## Technische Änderung / Redesign zu B2CF 3.50

$L / L_2 = \text{Abisolierlänge} / \text{AEH Rohrlänge}$

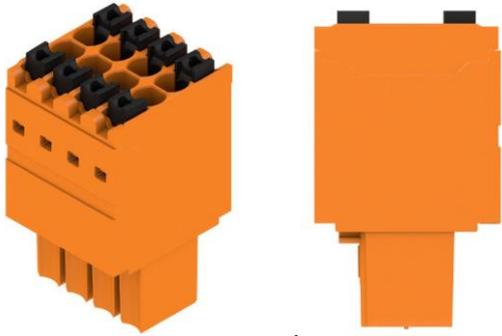
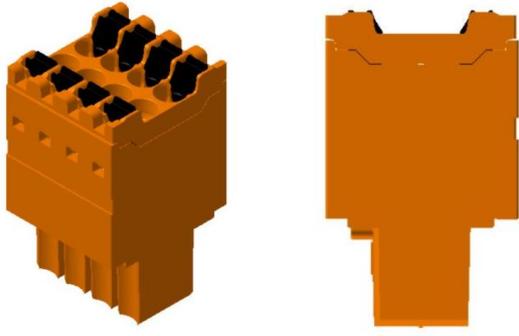
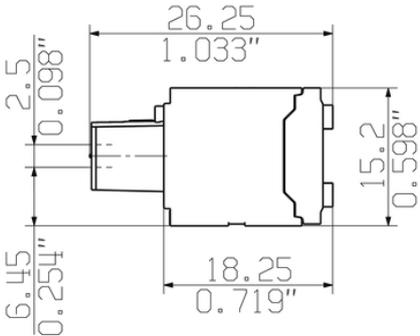
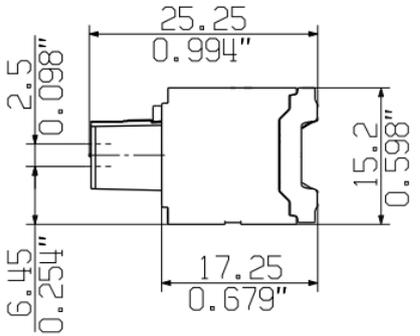
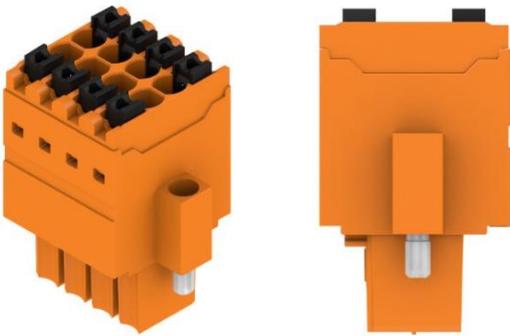
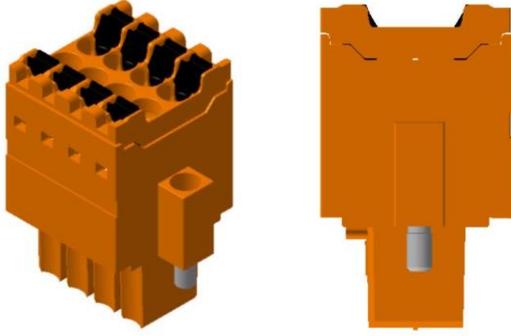
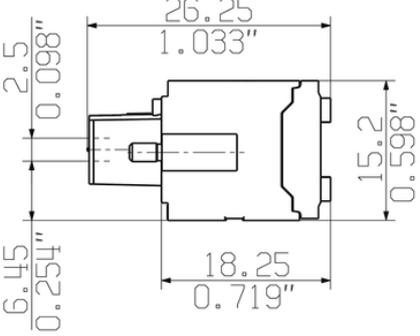
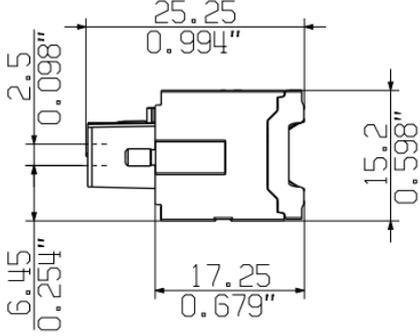
Harmonisierung der Abisolierlängen/AEH-Rohrlänge für alle Leiterquerschnitte auf 10mm:

Um die Abisolierlänge von 10mm für alle Leiterquerschnitte zu erreichen, müssen Änderungen an der Außenkontur der Pusher und Leitereinführung vorgenommen werden. Alle weiteren technischen Eigenschaften bleiben erhalten.

## 4. Änderung der Markierung/Bedruckung:

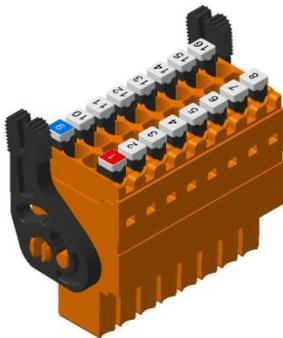
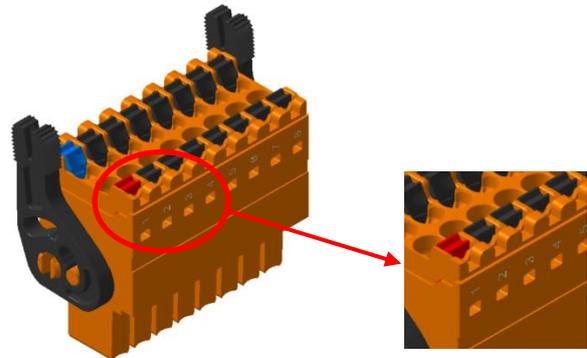
Die Änderungen hat weiterhin zur Folge, dass in Zukunft keine Pin-Markierer mehr genutzt werden können:

- in Zukunft keine Pin-Markierer mehr genutzt werden können. Daher werden alle bisher mit Pin-Markierern bestückten B2CF zukünftig mit seitlicher Laser-Beschriftung ausgeliefert.
- eventuell eingesetzte farbige Pin-Markierer werden durch entsprechend farbiger Pusher ersetzt und die Bedruckung ebenfalls mit seitlicher Laserbeschriftung ersetzt.
- alle mit Tampoprint bedruckten B2CF ebenfalls auf Laser-Beschriftung umgestellt werden. Dabei ändert sich die Bedruckungsfarbe bei orangen B2CF von schwarz auf hellgrau.
